Ministero dell' Ambiente e della Sicurezza
Energetica

Parere n. 661 del 20 gennaio 2023

Progetto:	<p><i>Verifica di ottemperanza</i></p> <p>“Interventi di miglioramento della sicurezza dello specchio acqueo del porto turistico internazionale di Rapallo” - Prescrizioni: 1, 2, 3, 4.</p> <p>ID_VIP 9149</p>
Proponente:	<p>Società Porto Turistico Internazionale di Rapallo S.p.A.</p>

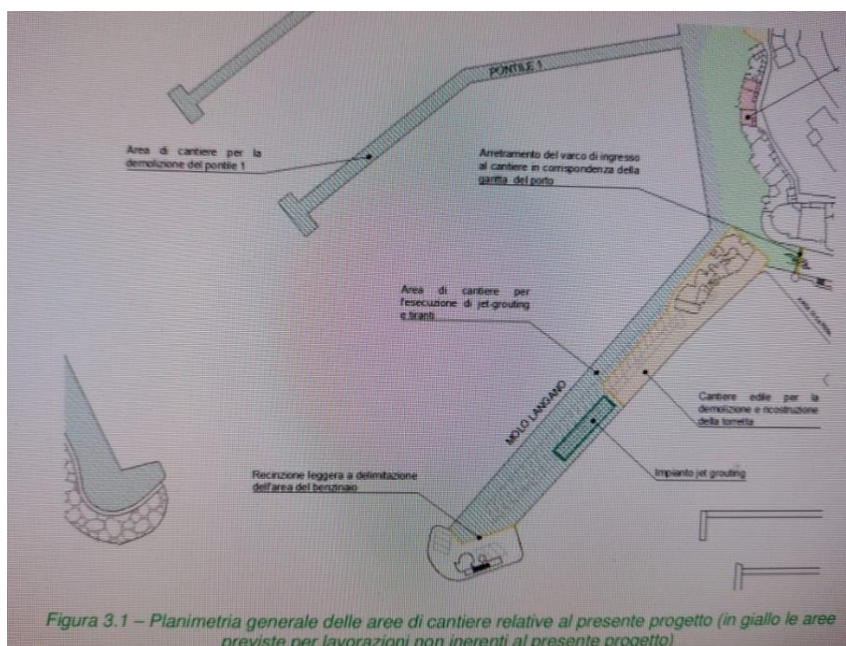
CONSIDERATO e VALUTATO che l'organizzazione logistica delle attività s'inquadra all'interno del cantiere di messa in sicurezza delle aree portuali; conseguentemente è ragionevole supporre che, essendo l'area adibita esclusivamente a cantiere e non essendo in corso altre attività, non sono prevedibili interferenze o disturbi. Il porto turistico non è attualmente operativo, in quanto, come già riportato nel documento V3-R-16-00, sono in corso i lavori del Piano generale di messa in sicurezza: non sono previste attività di imbarco e sbarco di automezzi né manovre di carico e scarico merci. Il coordinamento dei lavori è definito nello specifico piano di sicurezza e coordinamento, già operativo per i lavori in corso, che viene

progressivamente aggiornato in funzione dell'avanzamento dei lavori. Nello specifico, le attività previste dal presente progetto verranno eseguite:

- sul Molo Langanò e sulla banchina adiacente al Molo Langanò stesso (v. figura sotto riportata), in aree non interessate da altri lavori;
- sul pontile 1 (demolizione dei pali di sostegno del pontile stesso): nell'area a mare dove sono previsti i lavori non sono previste altre lavorazioni.

In conclusione, la condizione ambientale n. 1 b) è da considerare ottemperata

Planimetria di progetto con rappresentazione dei lavori e dei potenziali ricettori (simbolo circolare azzurro)

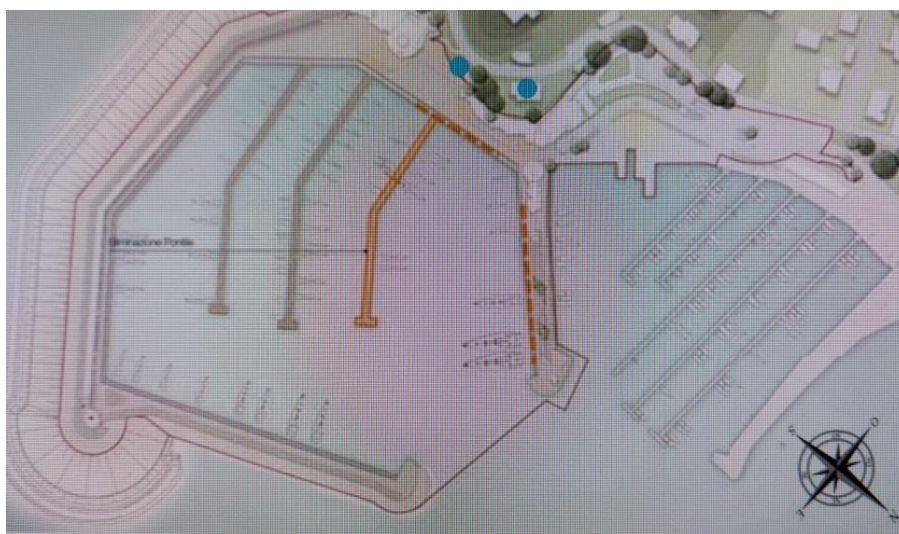
In riscontro alla condizione ambientale n.1 h) che recita: "durante le attività di scavo, sulla base delle indicazioni preventivamente fornite da ARPA, adottare le opportune modalità operative e le necessarie cautele, a tutela dell'ambiente e della salute delle popolazioni esposte e dei lavoratori impegnati, per evitare

la dispersione aerea delle emissioni gassose", il Proponente afferma che: "Le modeste attività di demolizione (dei cordoli di banchina interessati dalle opere di rinforzo) e di scavo previste (limitate al materiale del fondale marino adiacente alle banchine) verranno eseguite con modalità operative e cautele tali da tutelare l'ambiente, non sono previste emissioni gassose. A maggior cautela nei confronti delle aree esterne, le attività di demolizione (limitate ai cordoli di banchina esistenti) e di scavo del fondale marino non verranno consentite nel caso di condizioni meteorologiche che possano facilitare il trasporto delle eventuali emissioni gassose in direzione dei ricettori esterni al cantiere, individuati nella sotto riportata planimetria; le condizioni limite di riferimento sono state individuate come segue:

- venti dai quadranti orientali, di scirocco (SE), levante (E) e grecale (NE);
- velocità del vento superiore a 10 m/s.

Nel documento di progetto V3-R-17-00 Capitolato speciale d'appalto (parte tecnica) (v. ALLEGATO 2 al documento V3-R-16-00) sono contenute le specifiche prescrizioni a carico dell'impresa relative alla suddetta condizione, il cui rispetto verrà verificato in corso d'opera da parte del Proponente e dell'ufficio Direzione Lavori."

CONSIDERATO e VALUTATO che oltre al ribadire le prescrizioni da adottare a cura dell'appaltatore, nell'Allegato 2, con specifico riferimento alla prescrizione di cui al punto h), sono ripetute le seguenti condizioni limite di operatività per le attività di demolizione dei cordoli e di scavo del materiale del fondale, al di sopra delle quali le lavorazioni dovranno essere sospese: venti dai quadranti orientali, di scirocco (SE), levante (E) e grecale (NE); velocità del vento superiore a 10 m/s. Oltre a ciò, l'appaltatore dovrà attenersi alle disposizioni relative alle modalità operative, incluse eventuali sospensioni per ragioni di carattere ambientale, dipendenti dagli esiti delle attività di monitoraggio, il tutto come dettagliatamente descritto nell'elaborato "V3.E-R-16-00 – Documento di ottemperanza alle condizioni ambientali – Piano di monitoraggio".

VISTO il Parere della Regione Liguria con nota prot. n. 1650748 del 29/12/2022 che riporta "Per la condizione ambientale n°1, punto h), in riferimento alla documentazione integrativa acquisita con Prot-2022-1642552 del 28/12/2022 con particolare riferimento al documento "V3-R-17-01 Capitolato speciale d'appalto, documento, che fa parte del progetto esecutivo e che descrive ed esplica le modalità di esecuzione delle lavorazioni, Arpal considera la documentazione fornita sufficienti ai fini dell'ottemperanza".

In conclusione, la condizione ambientale n. 1 h) è da considerare ottemperata

Figura 7.2 – Planimetria generale delle aree di cantiere relative al presente progetto (in giallo le aree previste per lavorazioni non inerenti al presente progetto)

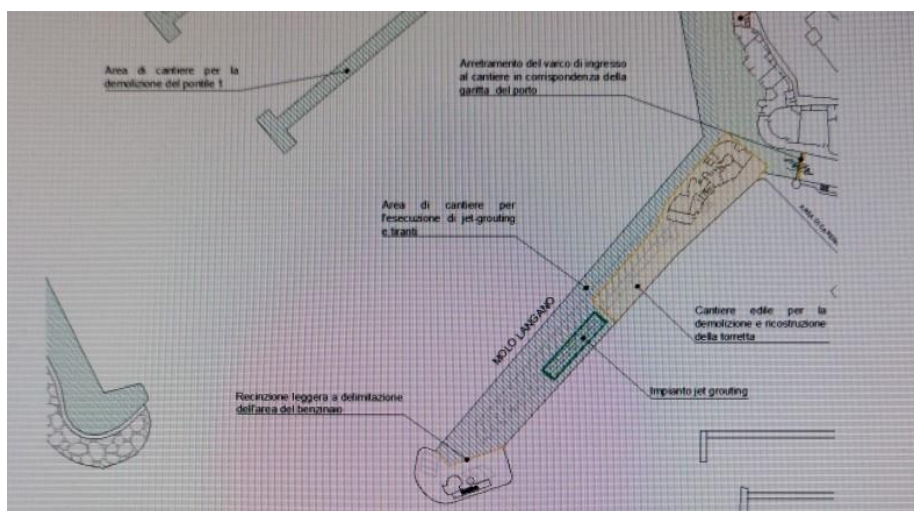
Il Proponente afferma che: *“I lavori verranno svolti in un'area già interamente adibita a cantiere, come già specificato: le aree di lavoro sono prossime all'accesso del cantiere, pertanto i percorsi di entrata ed uscita di mezzi e materiali sono molto limitati e identificati univocamente; non è previsto l'uso di altre aree esterne. Il cantiere è dotato di spazi per organizzare aree di deposito in idonee condizioni di sicurezza e evitando impatti sull'ambiente: al termine dei lavori di consolidamento di cui al presente progetto, le aree verranno completate per la fruizione come porto turistico. Di seguito si presentano due planimetrie schematiche (estesa e di dettaglio) con individuazione delle varie attività di cantiere (in parte sono previste altre attività non facenti parte del presente progetto, quali la demolizione e ricostruzione della torretta) e delle superfici delle aree di lavoro: nel Molo Langano, oggetto dei lavori di consolidamento, verranno posizionati i mezzi e macchinari di cantiere, nonché i materiali necessari per le lavorazioni”.*

CONSIDERATO e VALUTATO che il Proponente ha specificato che, al termine dei lavori di consolidamento, le aree di cantiere saranno completate per la fruizione come porto turistico e che, essendo dette aree prossime all'accesso del cantiere, i percorsi di entrata ed uscita di mezzi e materiali sono molto limitati e identificati univocamente.

VISTO il Parere della Regione Liguria con nota prot. n. 1650748 del 29/12/2022 che riporta "Per la condizione ambientale n. 2 punti a) Si ritiene che la documentazione prodotta sia conforme a quanto richiesto".

In conclusione, la condizione ambientale n. 2 è da considerare ottemperata.
